From 5.1, 2, e 5.1, 2, e @unknown-from-address.net>
Subject **Re: vraag over vergunningen**
To 5.1, 2, e 5.1, 2, e @amsterdam.nl>
Date May 15, 2025, 2:17:23 PM CEST

**Omschrijving: Jongeren ontmoetingsplaats.**
Model: Urban 8 - 530.
Type: LDZ
Dakafmeting: 530 x 530 cm.
Hoogte: 295 /215 cm.
Afmeting: 345 x 345 cm ( Grond doorsnede )
Wandconstructie: Metaalplaat
Aantal wanden: 4 x hele wanden
2 x halvewand
Banken: Binnen en Buiten.
Dak: 3 mm staalplaat.
Uitvoering: Frame, wanden en dak verzinkt gecoat.
Kleur: Naar keuze in standaard Ral.
Fundering: D.m.v. 4 grondplaten
Prijs Jop:

Kaart UNESCO met bufferzone (blauw)

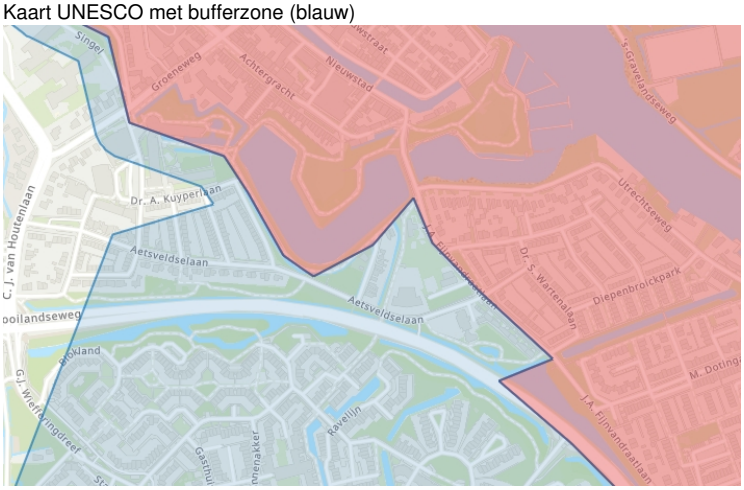
Ik heb er even naar gekeken en de voorgestelde locatie ligt in de bufferzone van Unesco. Zie ook: Interactive Map - UNESCO World Heritage Centre
Om heel eerlijk te zijn, weet ik alleen niet wat dit beleidsmatig precies betekent. In de provinciale omgevingsverordening is er geen beleid opgenomen voor de bufferzone en ook op de provinciale Informatiekaart Landschap en Cultuurhistorie is dit gebied niet aangegeven als bufferzone. UNESCO definieert bufferzones als volgt: *Bufferzones zijn gebieden rond de property. Bufferzones worden afgebakend om te vermijden dat ontwikkelingen in de (nabije) omgeving van het werelderfgoed een negatieve impact zouden hebben op de Outstanding Universal Value.*

Door de provincie is deze bufferzone alleen niet overgenomen – wel is er op de provinciale kaart inundatiegebied ingetekend, maar dat komt niet precies overeen met wat UNESCO als bufferzone aanduidt. Wel valt de voorgestelde locatie als ik me niet vergis nét binnen dit inundatiegebied.

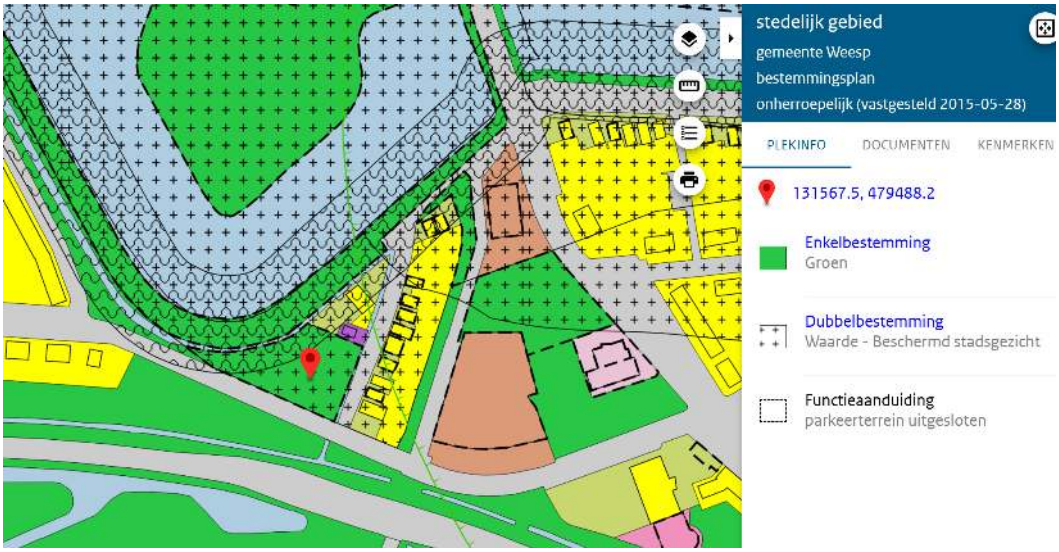
In het document zijn er foto's van twee verschillende locaties. Welke wordt het?
Ik moet echt de exacte locatie weten, want we zitten hier op de grens van het gebied wat aangewezen is als Beschermd stadsgezicht.

Een foto van de locatie staat in het bijgeleverde document. De definitieve plek op het veldje wordt bepaald met de projectleider OR en op basis van de wensen van bewoners en jongeren.
